PROYECTO: "RESTAURACION Y REHABILITACION DE CASA EN CALLE 12 OESTE"

Panamá, 23 de abril de 2025
DRPM-415-2025

ACLARACIÓN A OBSERVACIONES ESTUDIO DE IMPACTO AMBIENTAL CATEGORÍA I

**DIRECCION REGIONAL DE PANAMA METROPOLITANA
SECCIÓN DE EVALUACIÓN DE IMPACTO AMBIENTAL****INFORME TÉCNICO DE EVALUACIÓN DE ESTUDIO DE IMPACTO
AMBIENTAL DRPM-SEIA-IA-No. 053-2025****I. DATOS GENERALES**

UBICACION REGIONAL 1: 50,000

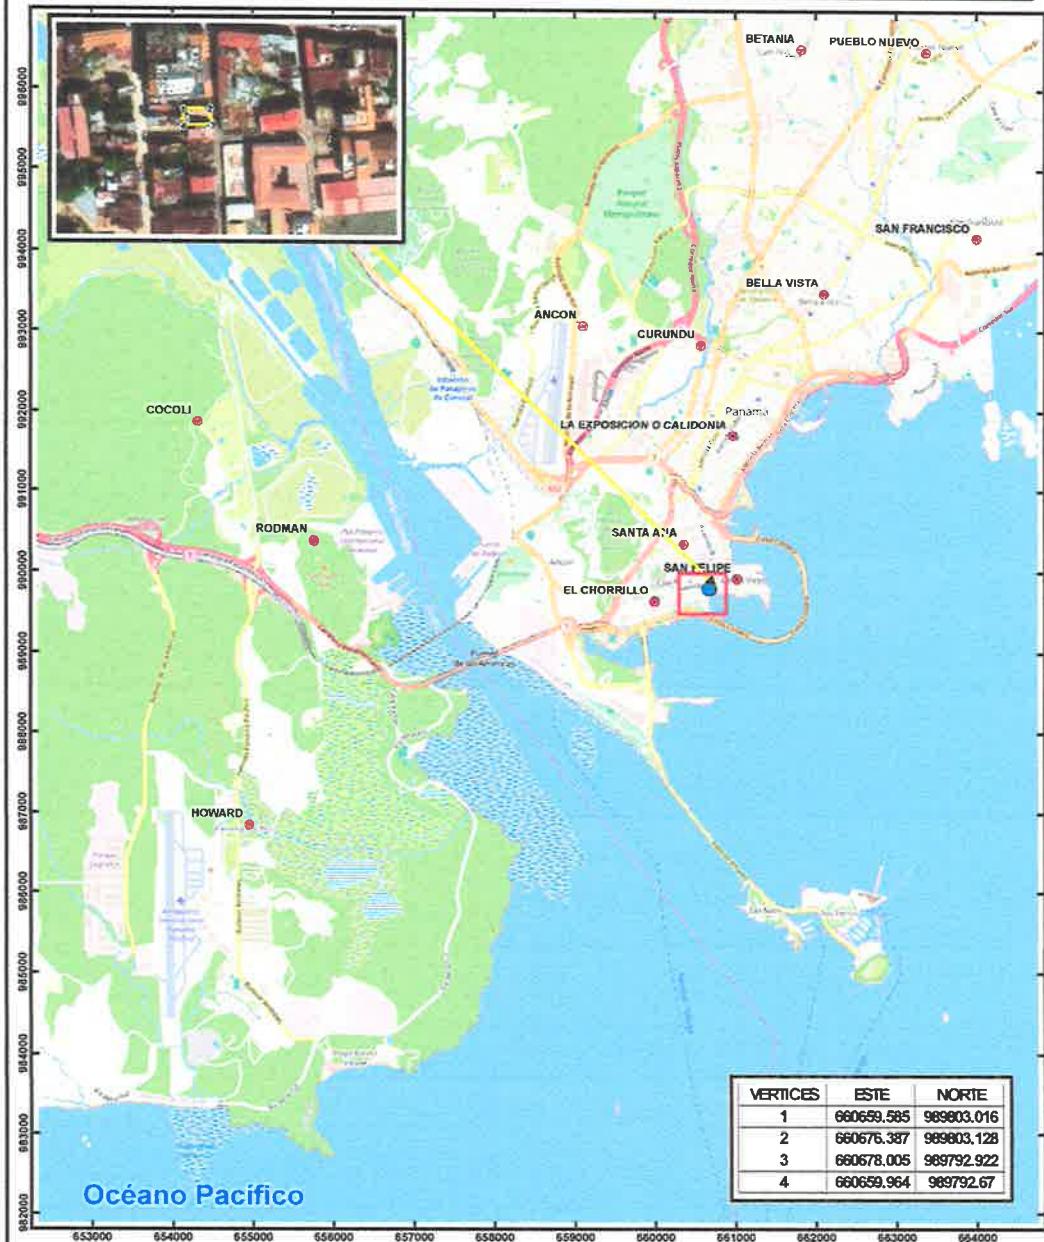
1. En el contenido 2.3. Síntesis se las características físicas, biológicas y sociales del área de influencia de la actividad, obra o proyecto (pág. 08), se menciona que "El área de influencia directa del proyecto es de 179.77 m²", adicional el certificado de propiedad correspondiente a la Finca No. 7402 (F) indica una superficie de 179 m² 79 dm? sin embargo, la verificación de coordenadas por la Dirección de Información Ambiental indica a través del memorando GEOMATICA-EIA-CAT-I-0193-2025, que "los datos proporcionado arroja una superficie de Oha+0,119.79 m²" por lo que se solicita: a. Aclarar la superficie a utilizar para el desarrollo del proyecto. 8-G4}196 b. Presentar juego de coordenadas UTM, que corresponda con la huella del proyecto. C. Aportar mapa en escala con las coordenadas correspondiente.

Respuesta: Mapa y coordenadas

COORDENADAS UTM		
WGS 84		
VERTICES	ESTE	NORTE
1	660659.585	989803.016
2	660676.387	989803.128
3	660678.005	989792.922
4	660659.964	989792.67

CORREGIMIENTO DE CHORRILLO, DISTRITO DE PANAMÁ, PROVINCIA DE PANAMÁ
DRPM-IF-035-2025 - RESTAURACION Y REHABILITACION DE CASA EN CALLE 12 OESTE

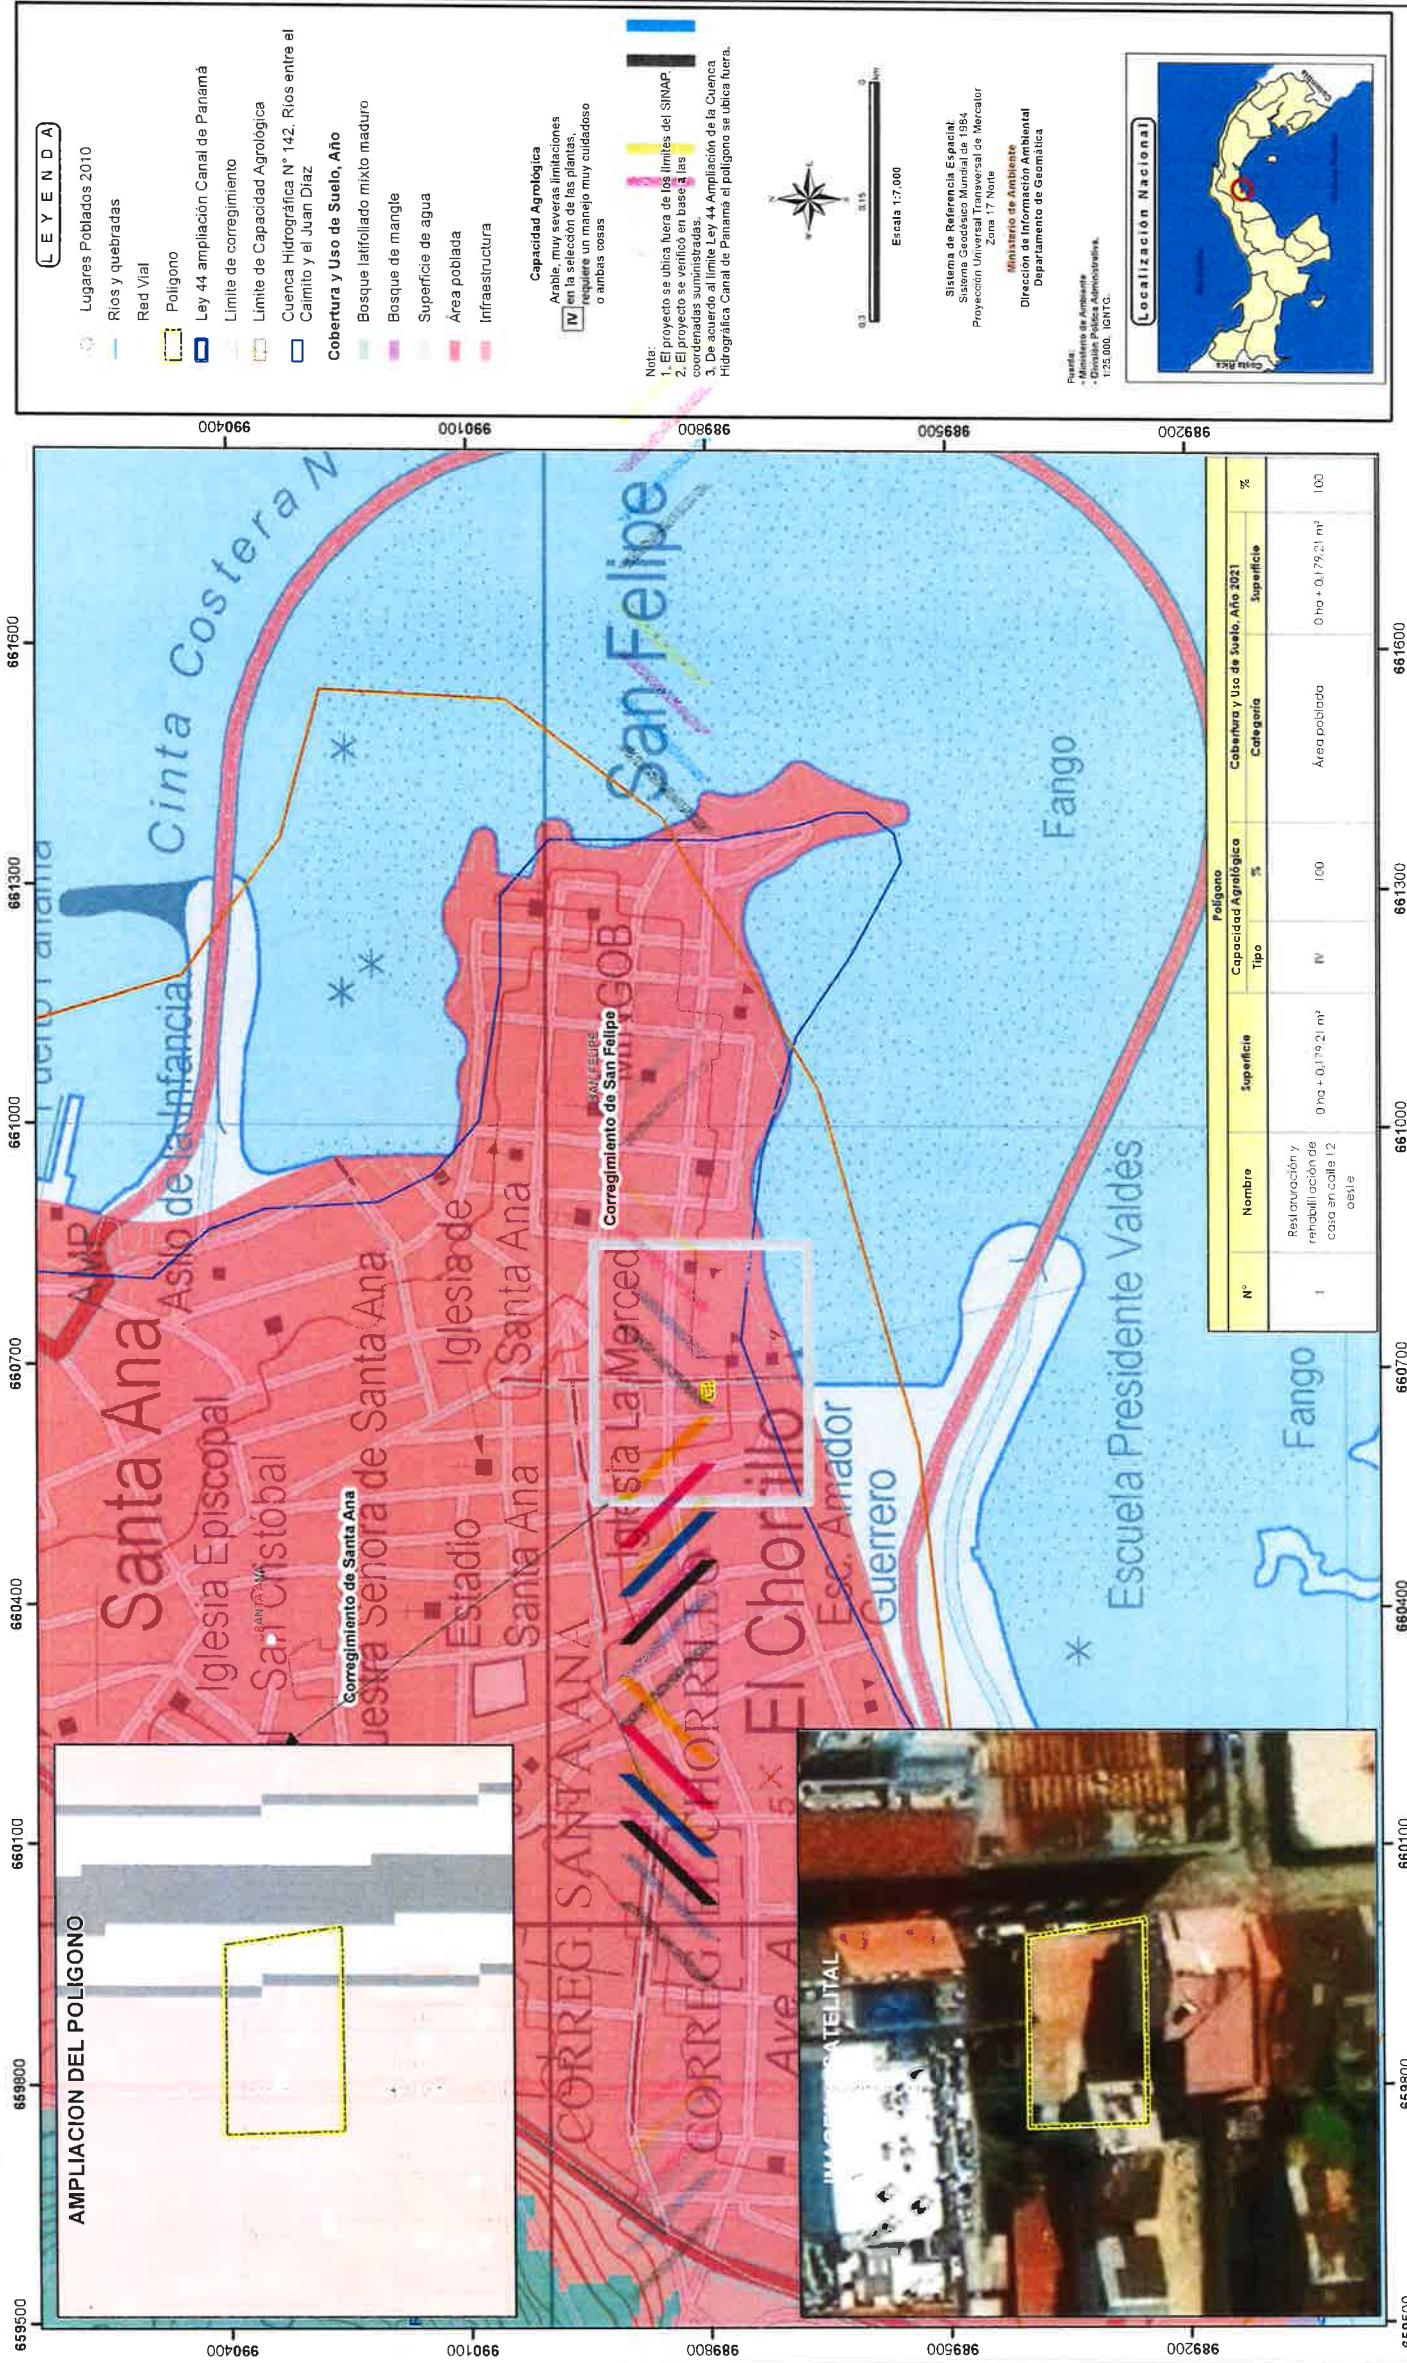
Observaciones: Juego de coordenadas aportada en nota aclaratoria.

En respuesta a la solicitud del día 22 de mayo de 2025, vía correo electrónico, donde se solicita generar una cartografía que permita determinar la ubicación del proyecto de Estudio de Impacto Ambiental, categoría I, denominado, Restauración y rehabilitación de casa en calle 12 oeste, le informamos lo siguiente:

Con los datos proporcionados se generó un (1) polígono: Polígono del proyecto, con una superficie de (0 ha + 0,179.21 m², 100) y se ubica fuera de los límites del Sistema Nacional de Áreas Protegidas (SINAP).

De acuerdo con la Cobertura Boscosa y Uso del Suelo, año 2021, se ubican en la categoría de "Área poblada" y según la Capacidad Agrológica, y se ubica en el tipo: IV – 100% (Arable, muy severas limitaciones en la selección de plantas, requiere un manejo muy cuidadoso o ambas cosas).
